Opinia Nr 87/2017

z wyników przeprowadzonych oględzin - ekspertyzy kominów do podłączenia instalacji centralnej ciepłej wody w budynku położonym

w Skórczu przy ul. Pomorska nr 3 będącym własnością TBS Skórczu
sporządzona przez posiadającego uprawnienia mistrza kominiarskiego **Tomasza Kosiedowskiego**

Ul. Pomorska 5

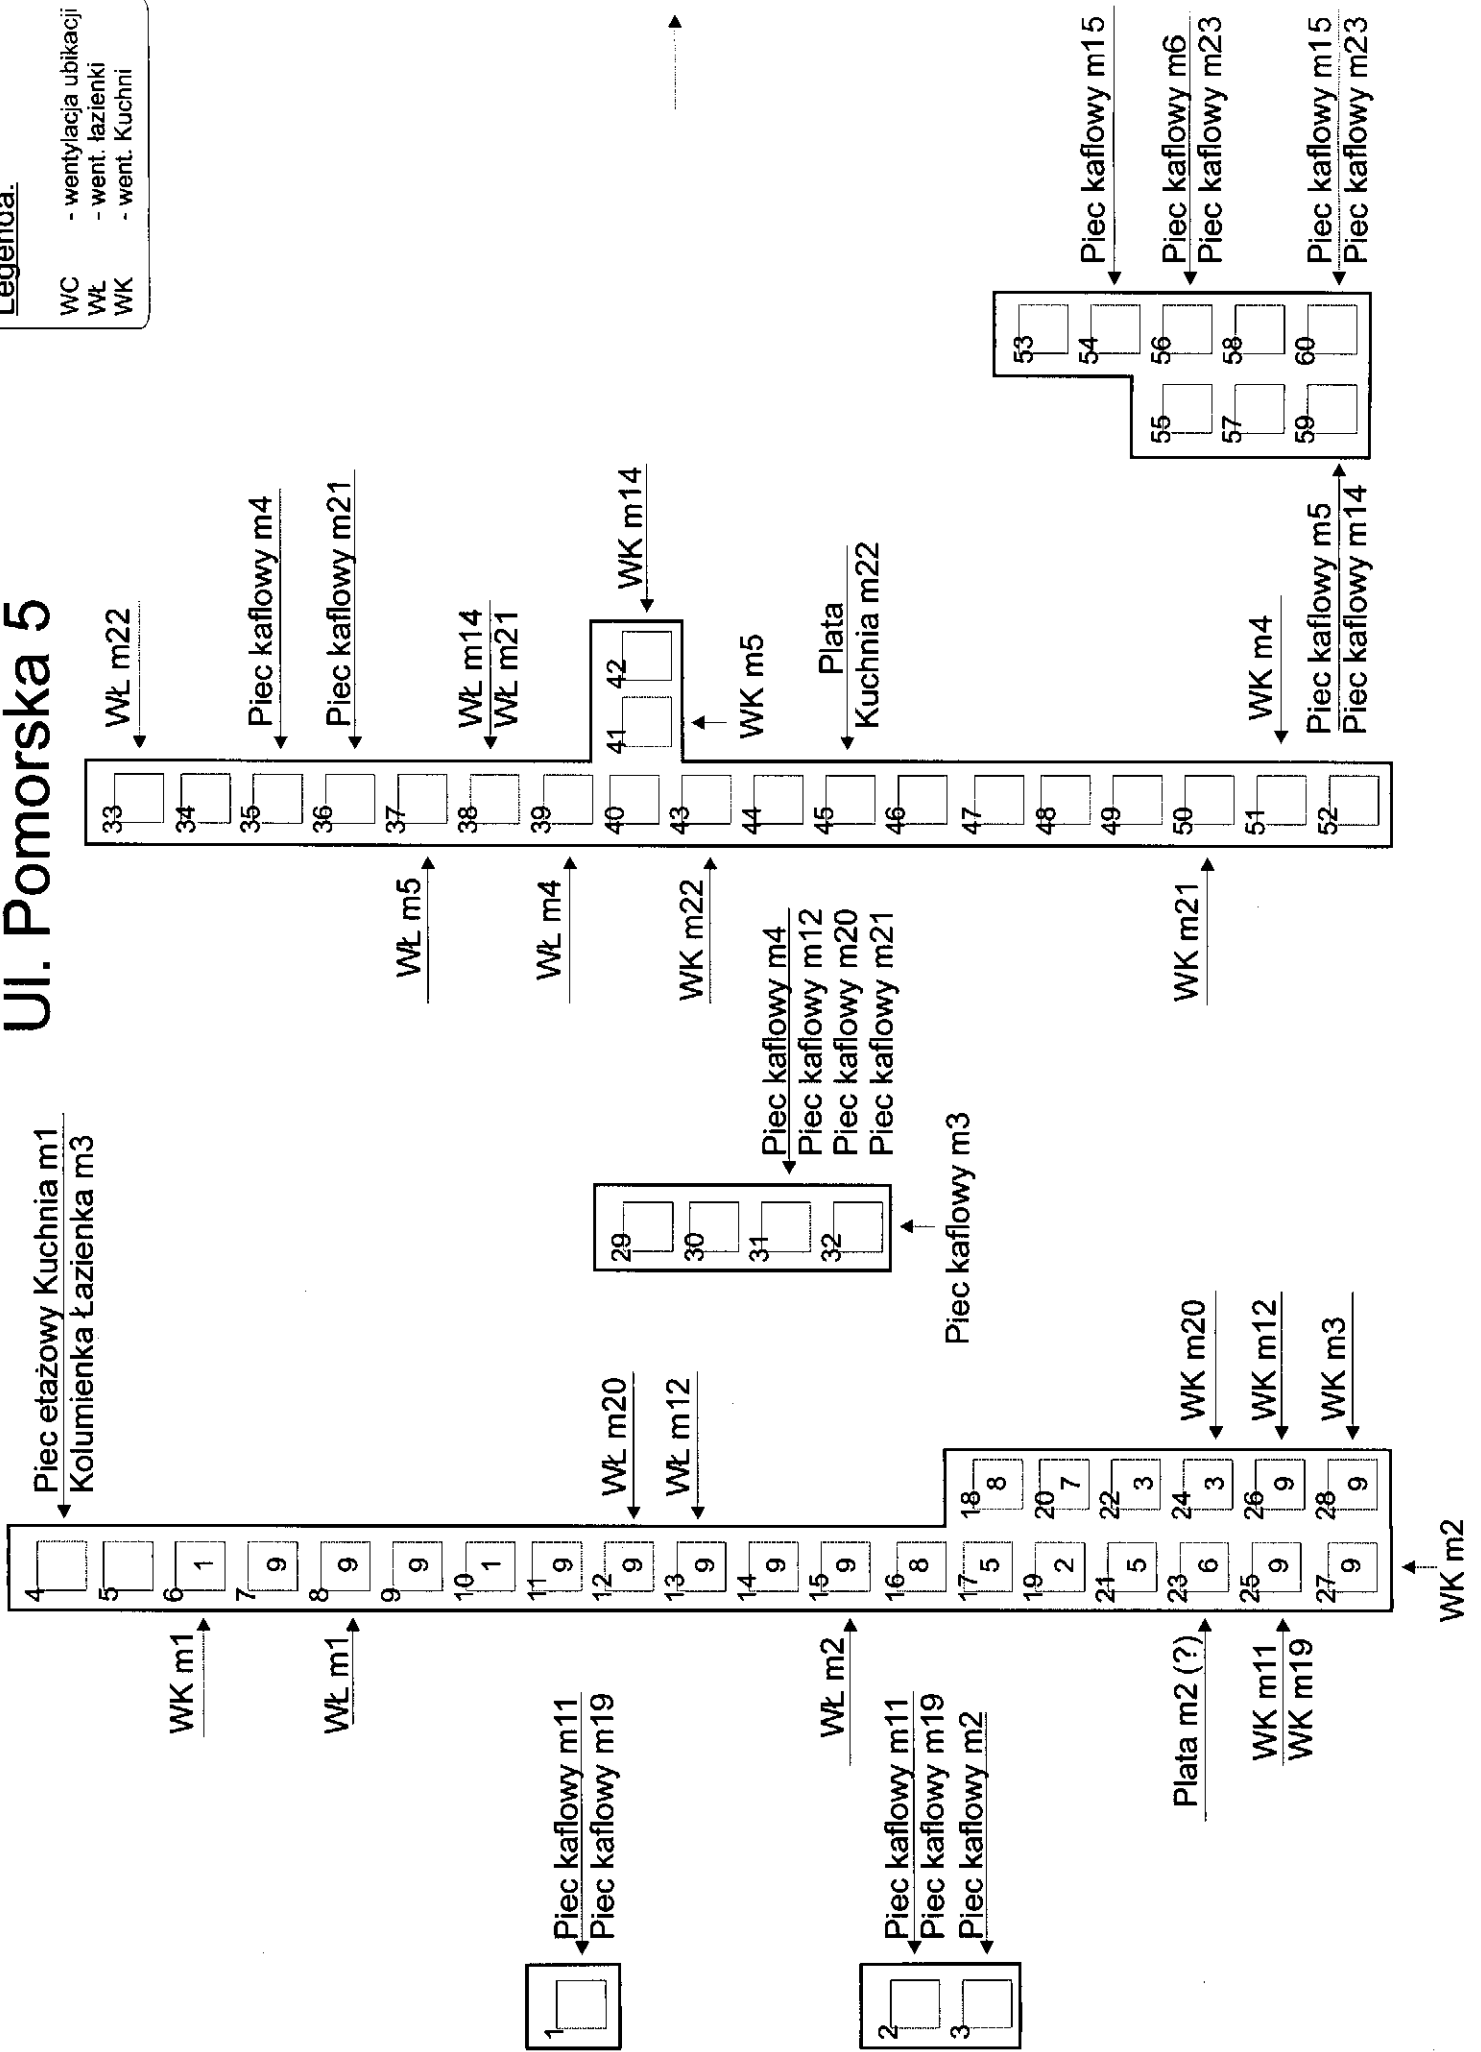
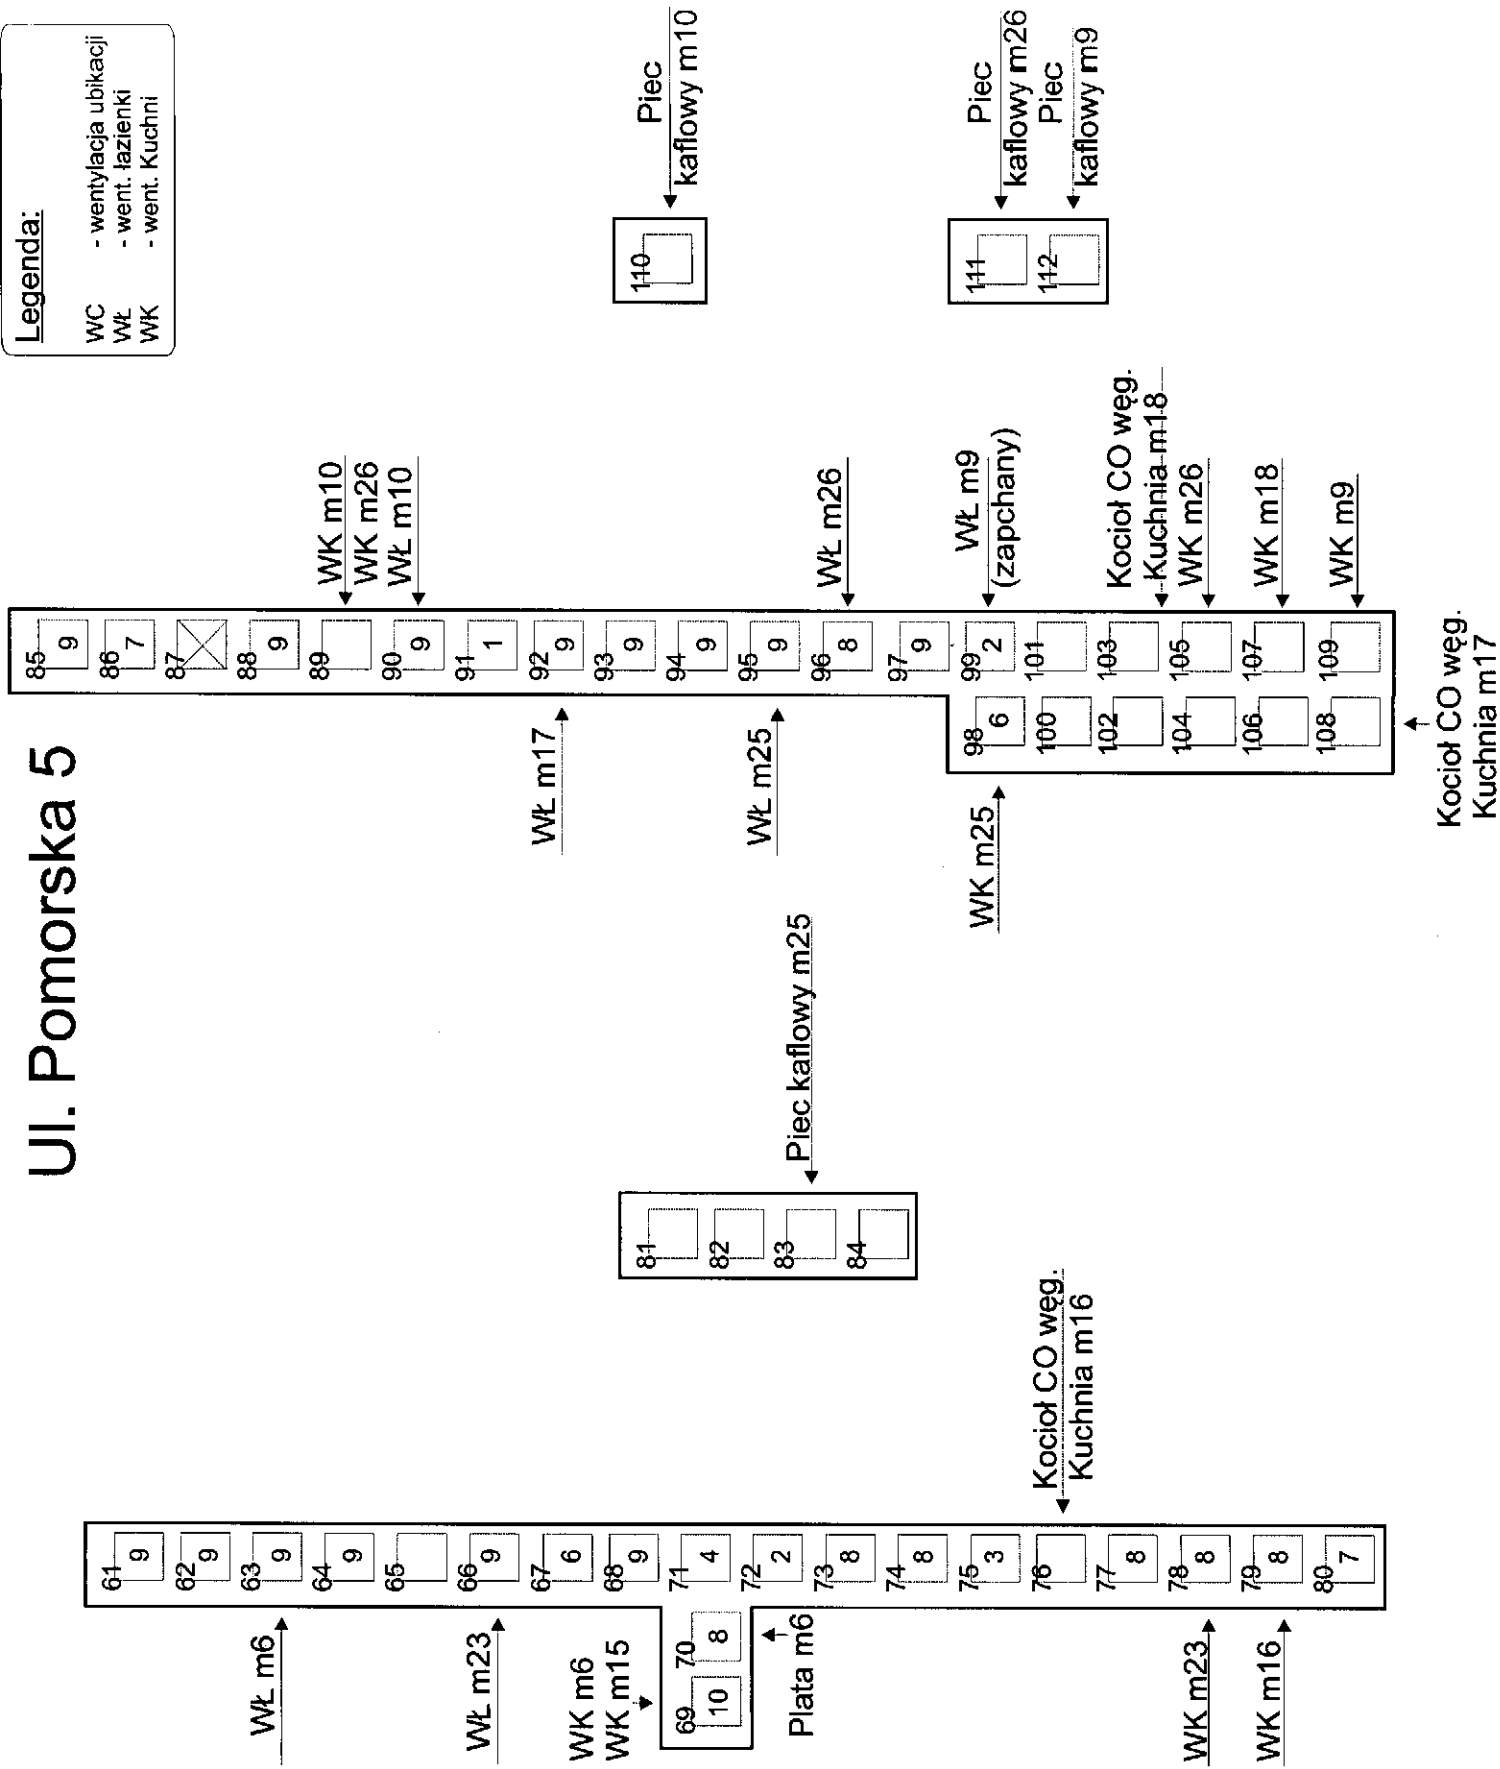
- Jest możliwość poprowadzenia pionów ciepłej wody poprzez przewody kominowe po wcześniejszym demontażu wszystkich urządzeń grzewczych z przewodów kominowych. Wyloty przewodów na dachu należy zabezpieczyć poprzez szczelne zamurowanie. Należy zaznaczyć i zmienić „rodzaj” przewodów w projekcie z przewodów kominowych, na przewody instalacyjne.
Po wykonaniu należy zgłosić do ponownego sprawdzenia, oraz wydania opinii powykonawczej.

Ul. Pomorska 7

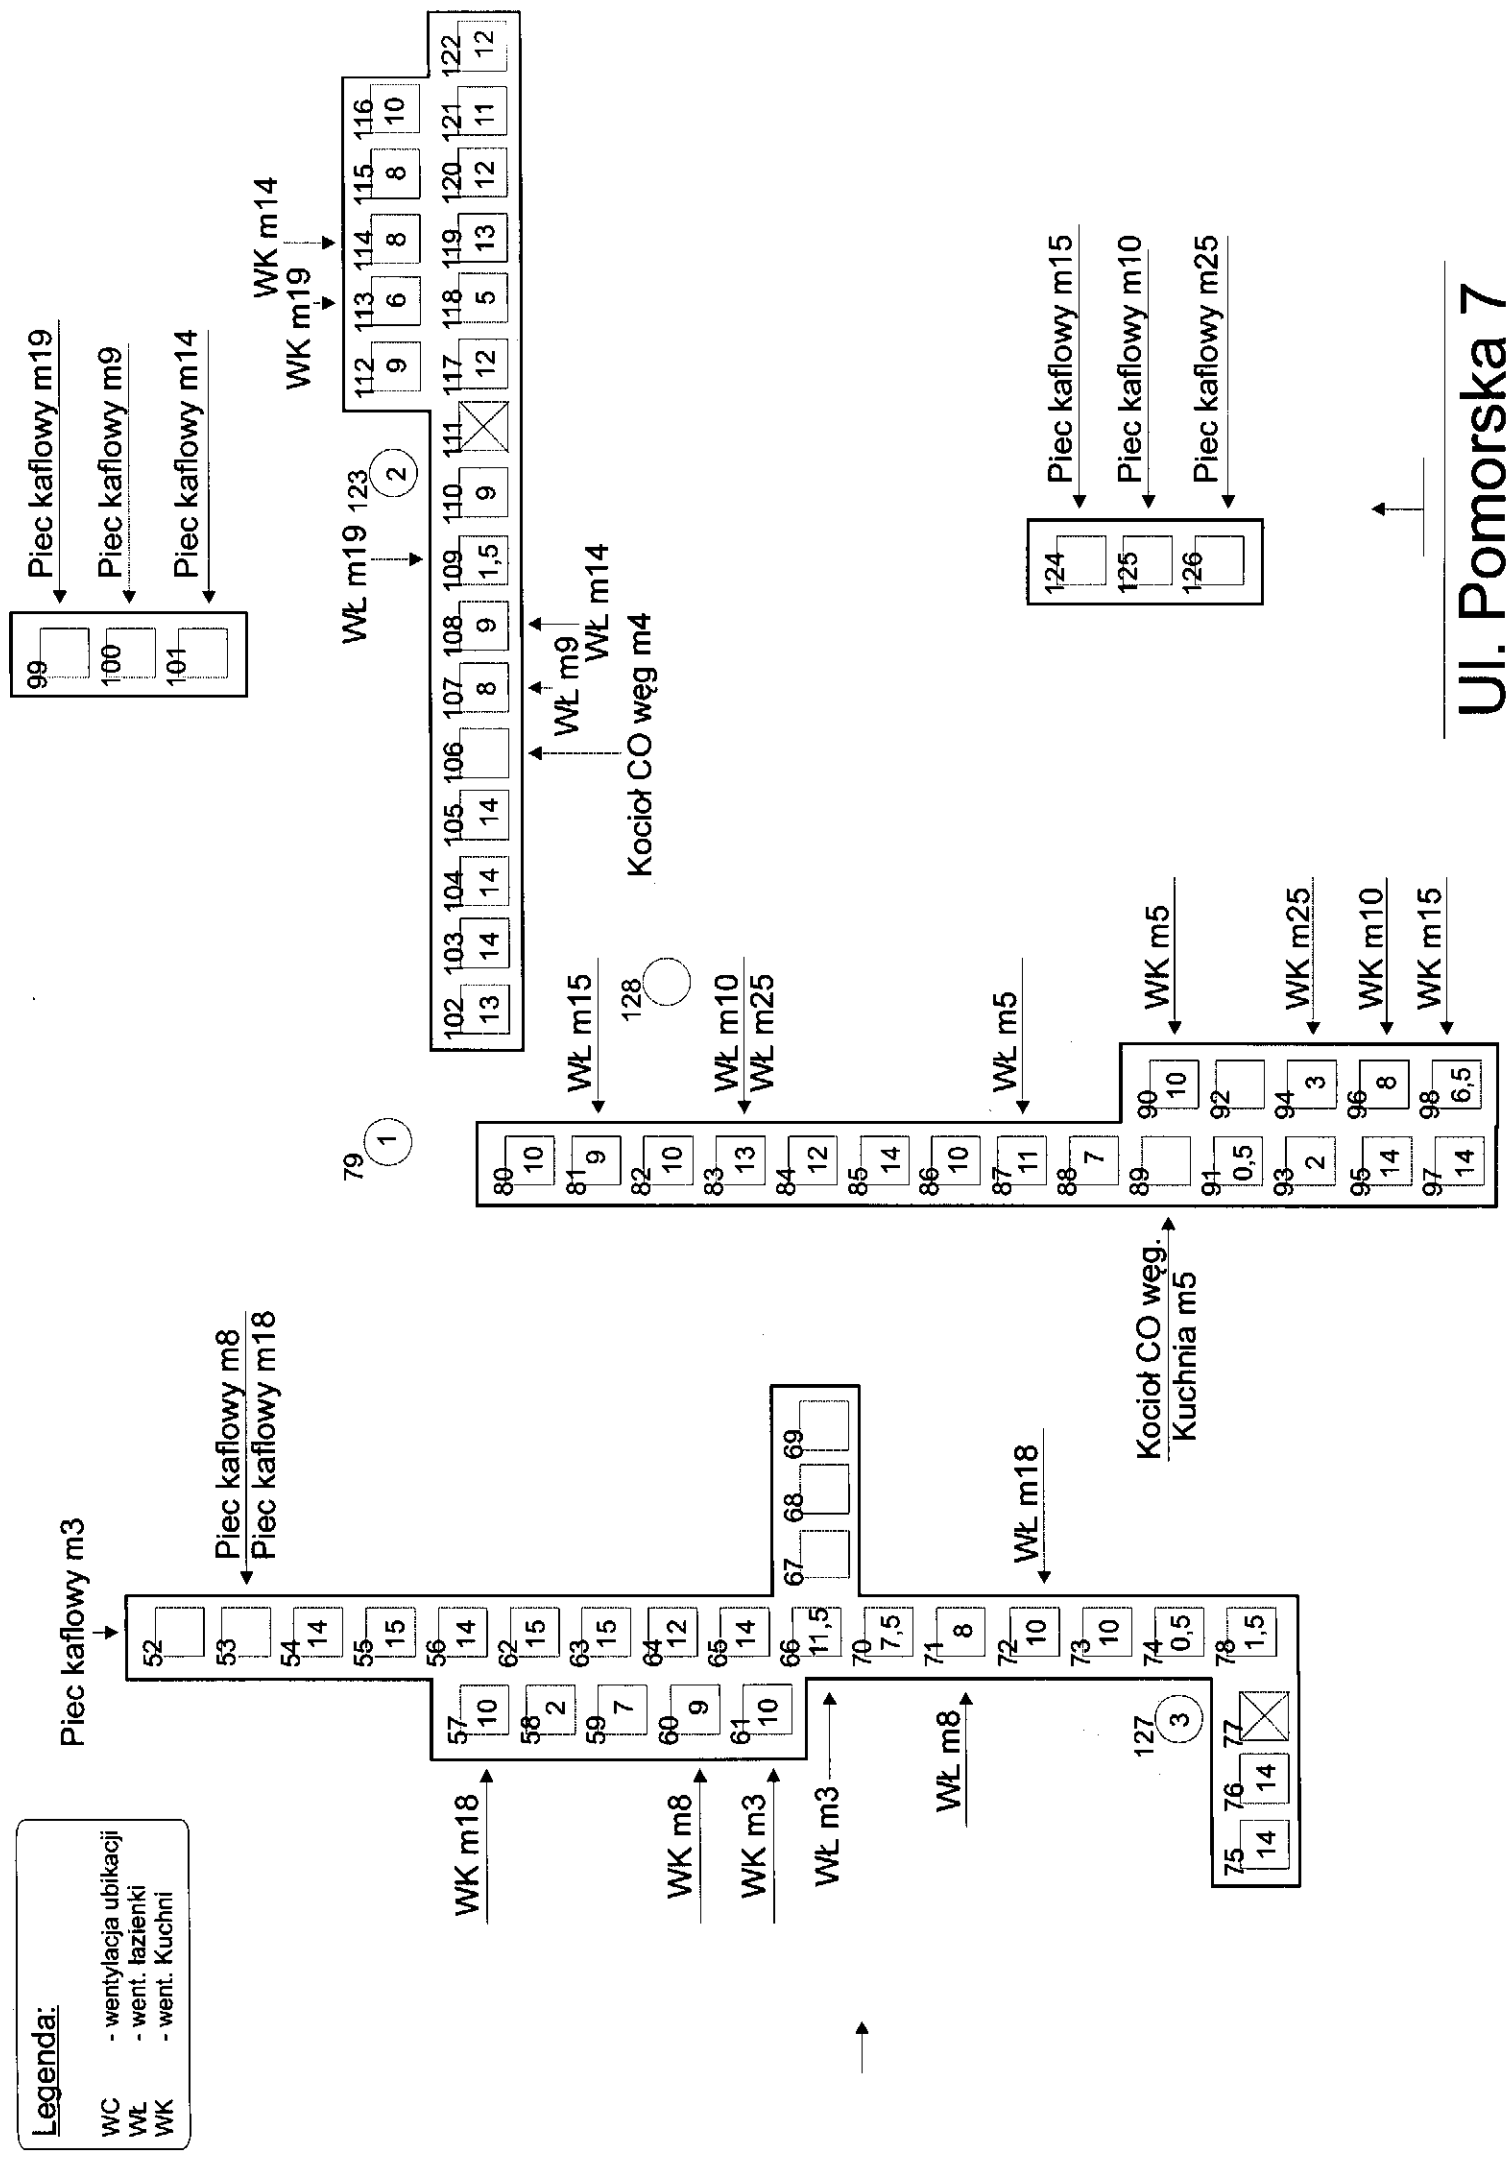
- Jest możliwość poprowadzenia pionów ciepłej wody poprzez przewody kominowe po wcześniejszym demontażu wszystkich urządzeń grzewczych z przewodów kominowych. Wyloty przewodów na dachu należy zabezpieczyć poprzez szczelne zamurowanie. Należy zaznaczyć i zmienić „rodzaj” przewodów w projekcie z przewodów kominowych, na przewody instalacyjne.
Po wykonaniu należy zgłosić do ponownego sprawdzenia, oraz wydania opinii powykonawczej.

Ul. Ogrodowa 1

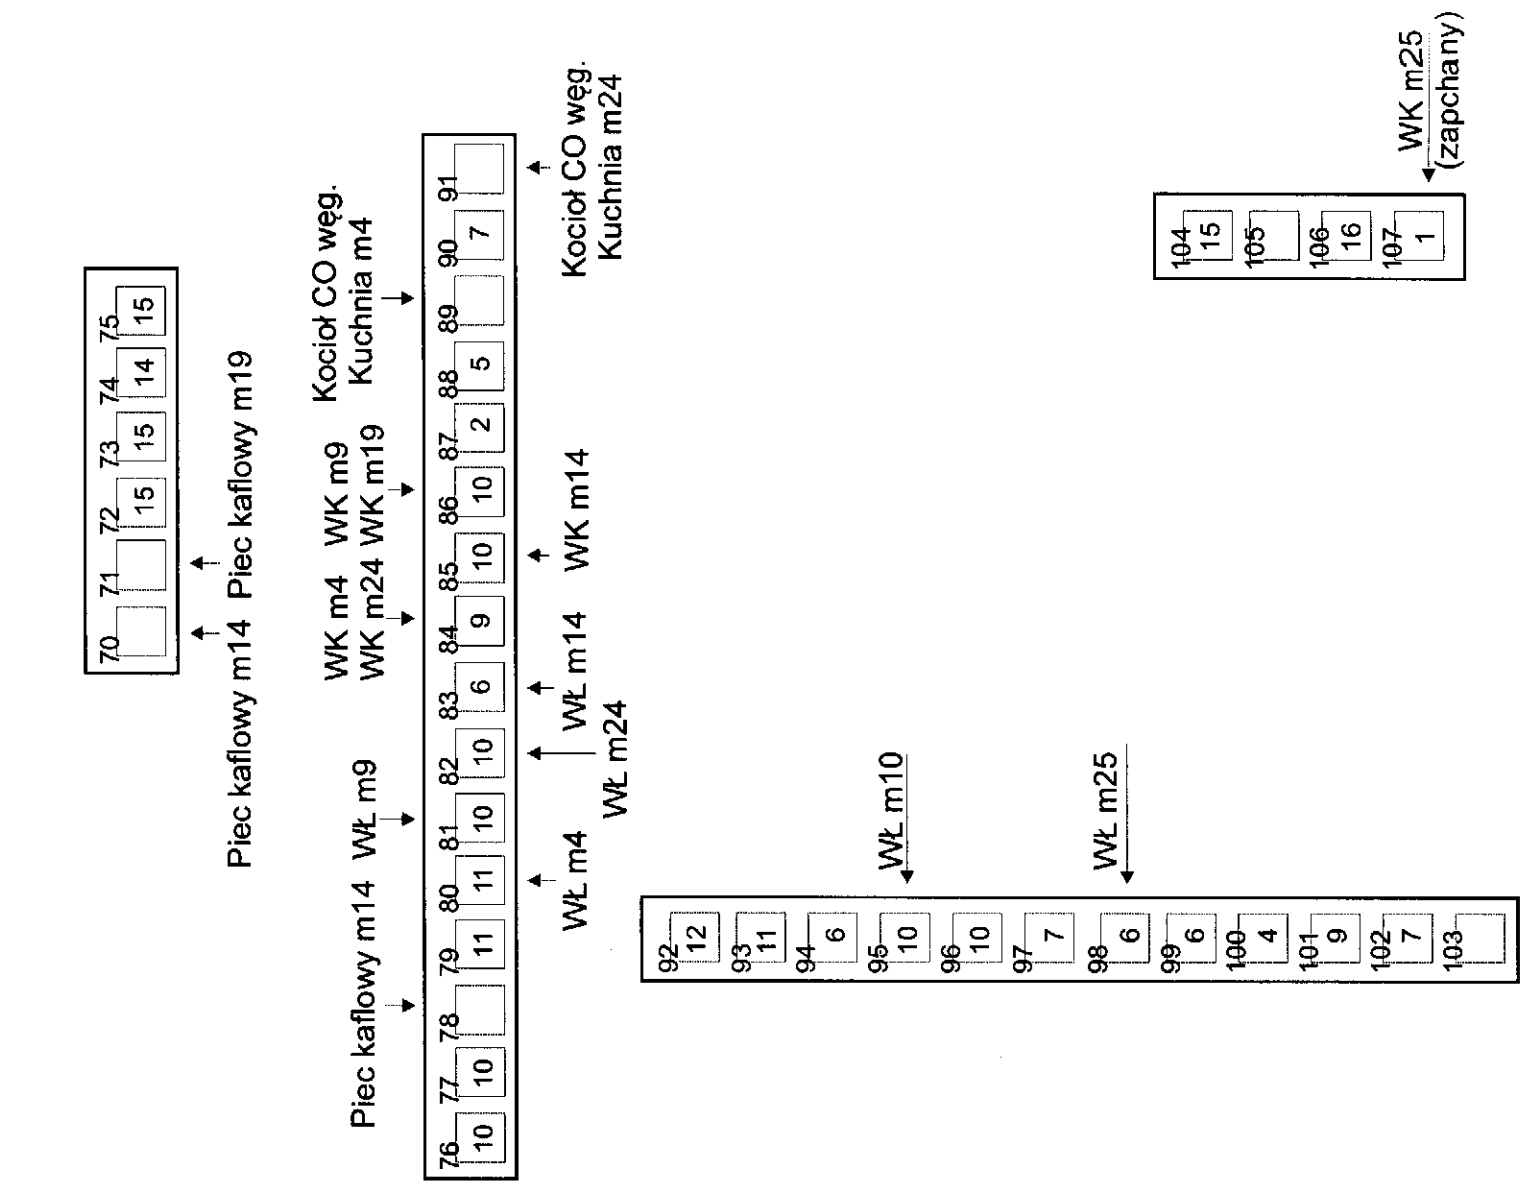
- Jest możliwość poprowadzenia pionów ciepłej wody poprzez przewody kominowe po wcześniejszym demontażu wszystkich urządzeń grzewczych z przewodów kominowych. Wyloty przewodów na dachu należy zabezpieczyć poprzez szczelne zamurowanie. Należy zaznaczyć i zmienić „rodzaj” przewodów w projekcie z przewodów kominowych, na przewody instalacyjne.
Po wykonaniu należy zgłosić do ponownego sprawdzenia, oraz wydania opinii powykonawczej.
